Standzeiterhöhung der Doppelkupplung DK 80 des Traktors ZT 300 und seiner Varianten

Ing. H. Schulze, VEB Traktorenwerk Schönebeck

Bild 1
Zusätzliche Flächen
a am Kupplungs-
hebel zur Führung
des Druckstücks

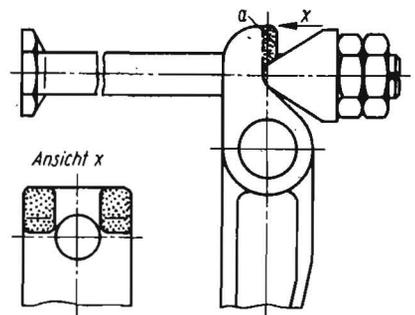
Nach der Änderung des Ausgangsmaterials der Kupplungshebel (ab Fahrgestell-Nr. 19021/71 erfolgte eine Umstellung von einem Schmiedeteil auf ein Feingußteil) wurde der Schlitz für die Führung des Zugbolzens in eine Bohrung mit einem Durchmesser von 13 mm geändert. Dadurch wurde die Festigkeit des Kupplungshebels erhöht. Hebelbrüche treten seitdem nicht mehr auf. Mit dieser Änderung wurde auch das „Anschleifen“ der Kupplungshebel an der Platte des Kupplungsdrucklagers durch Fliehkraft vermieden. Der Verschleiß am Kupplungshebel und an der Platte hat sich verringert. Bei den Untersuchungen hat sich herausgestellt, daß, bedingt durch Gußversatz, eine labilere Führung des Druckstücks an der Anlage zum Kupplungshebel eintrat. Um diese Führung bei allen Kupplungen wieder zu gewährleisten, erhält der Kupplungshebel als Fortsetzung des Radius von 5 mm zwei konkave Flächen mit einer Höhe von rd. 3 mm (Bild 1). Durch diese stabilere Führung wird ein Verkanten des Druckstücks, das an einigen Kupplungen den Zugbolzen zusätzlich auf Biegung beansprucht, vermieden.

Die Verlängerung der konkaven Flächen verringert die Hertzsche Pressung zwischen Druckstück und Kupplungshebel, der Verschleiß wird an beiden Teilen reduziert. Die Änderung ist ab Fahrgestell-Nr. 32 700/73 serienwirksam. An den danach gebauten Fahrzeugen (rd. 4000 Stück) traten erst 5 Zugbolzenbrüche auf. Damit ist dieser Mangel nahezu vollständig beseitigt, so daß weitere zusätzliche Änderungen nicht mehr erforderlich sind.

Vom VEB Traktorenwerk Schönebeck wird empfohlen, bei der Instandsetzung nur noch Kupplungshebel entsprechend Bild 1 zu verwenden, damit auch an den regenerierten Kupplungen Zugbolzenbrüche vermieden werden.

Bild 2
Einbau der Schenk-
elfeder, a richtig,
b falsch

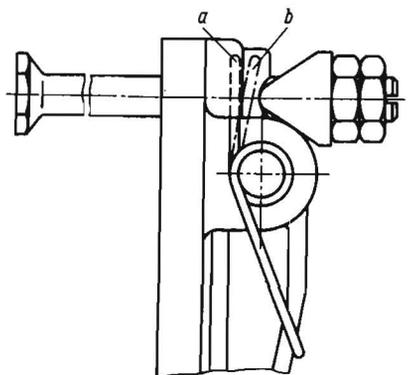
Bei Versuchen auf dem Prüfstand des Traktorenwerks wurde festgestellt, daß Schenkelfederbrüche immer wieder an einem bestimmten Kupplungshebel auftraten. Als Ursache wurden Gußversatz, Gußgrat und Gußtoleranzen für die Lager des kurzen Schenkels der Schenkelfeder ermittelt. Bei der Instandsetzung bzw. bei aufgetretenen Federbrüchen ist bei Wiedereinbau der Schenkelfeder darauf zu achten, daß die kurzen Schenkel nicht hoch stehen (Bild 2). Der Schenkel muß parallel zur Planfläche der Gehäusehälfte — hinten — liegen, andernfalls ist die Entfernung des Gußgrats o. ä. mit Meißel oder Feile erforderlich.
